ZDM/DZP/ 193 /13/Z
ZDM-DZP-EKW-3411- 45 - A -13

Dotyczy: postępowania o udzielenie zamówienia publicznego w trybie przetargu nieograniczonego na:
„Przebudowę skrzyżowania ul. Vogla z ul. Sytą i budowę ul. Zaściankowej w Dzielnicy Wilanów w Warszawie”.

Nr postępowania DZP/15/PN/12/13.

Przykładowa wiata przystankowa

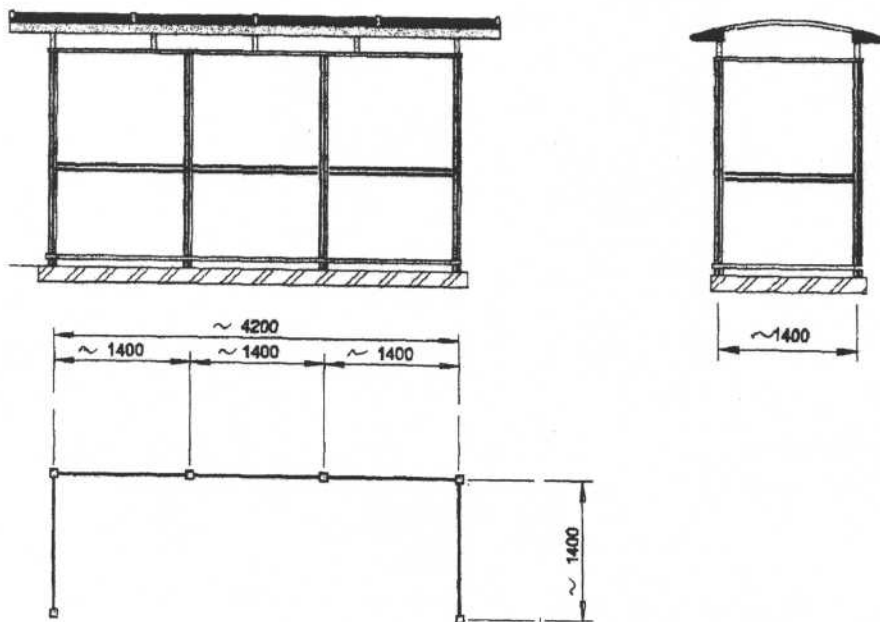
Prosimy o podanie rodzaju zatwierdzonych wiat przystankowych wraz z charakterystyka techniczna i wyposażeniem.

Wiata trzymodułowa (przybliżony wymiar 4,2x1,4). Szkielet z profili aluminiowych, posadowiona na stopach fundamentowych. Ściany - standardowo szkło hartowane gr. 8 mm, .

Wiata powinna być wyposażona w ławkę, stanowiącą integralną część konstrukcji wiat. Siedzisko ławki powinno być wykonane z lakierowanych listew drewnianych, z drewna liściastego o gładkiej fakturze. Ławka powinna być wyposażona w oparcie zamontowane w tylnej ścianie wiaty. Długość oparcia ławki powinna być taka sama jak długość ławki. Oparcie ławki powinno być wykonane z takiego samego materiału jak ławka;

W tylnej ścianie wiaty w polu pierwszej szyby (licząc od strony najazdu) musi być zainstalowana dwustronna gabłota informacyjna dostosowana do umieszczenia w niej informacji dla pasażerów (rozkłady jazdy, cennik, mapa sieci komunikacji);

Rozmiar części ekspozycyjnej gabłoty powinien być taki jak dla nośnika reklamowego o formacie 120 x 180cm. Zewnętrzna część dwustronnej gabłoty (widoczna dla pasażerów od tyłu wiat) powinna umożliwiać montaż ewentualnych plansz reklamowych;

Wzdłuż pola tylnej szyby, w której zamontowana jest ww. gabłota nie może znajdować się ławka. Długość ławki powinna być równa długości tylnej ściany wiaty pomniejszonej o szerokość szyby z zamontowaną w niej gabłotą informacyjną. W wiacie należy zastosować zadaszenie łukowe, pokrycie dachowe powinno być wykonane np. z przyściemnianego poliwęglanu litego;

Wysokość dolnej krawędzi zadaszenia mierzona od poziomu chodnika powinna wynosić 240cm (zgodnie z § 293 ust 2 Rozporządzenia Ministra Infrastruktury z dnia 12 kwietnia 2002 r. w sprawie warunków technicznych, jakim powinny odpowiadać budynki i ich usytuowanie (Dz.U. nr 75 póź. 690 z późniejszymi zmianami));

Pod dachem wiaty powinna być zamontowana listwa o wysokości, około (ale i nie mniej niż) 14cm przeznaczona do umieszczenia na niej nazwy przystanku wraz z numerami linii autobusowych, nie dopuszcza się montowania listwy w miejscu, w którym mogłaby przesłaniać łuk dachu np. na rynnie lub ponad rynną. Długość listwy powinna być zgodna z długością dachu wiaty;

Wymagana kolorystyka wiat to RAL 9006, jasne aluminium (konstrukcja), z akcentami w kolorze czerwonym Traffic Red RAL 3020 (wieniec górny i paski na szybach).
